深圳捷永通科技有限公司

>120	±0.50	ANGLE	±1°	TYPE NO. 型号: JYTH556411-221A	TITLE: 名称: 半圆铜柱
>30~120	±0.30			APPD. 核准:	DWG. NO.: 图号: DW129-0
>6~30	±0.20			CHKD. 审核:	SCALE: FULL 比例: 1/1
0~6	±0.10			W.T. 重量: 设计: 肖立峰	UNIT: mm[inch] 单位: mm[inch]
MATERIAL: 材质: H59	DR. 设计:				REV.: Rc 版次: Rc

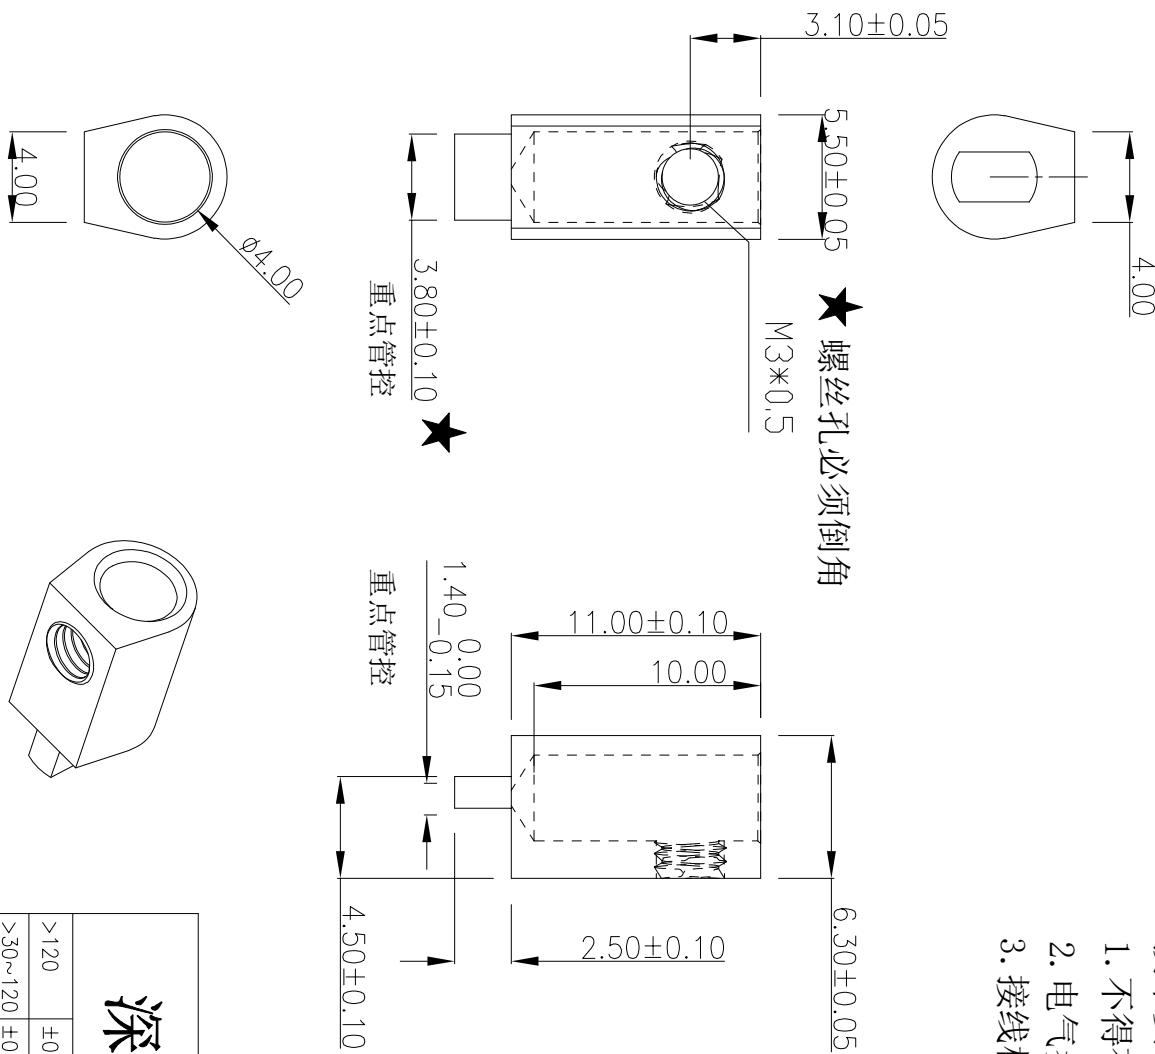
REV.	ECN/NO.	REVISE/NO.	REVISER	APPD.
版次	ECN. 编号	处数	修订者	核准
Rc	修改螺丝孔定尺寸，3.0改成2.5	5
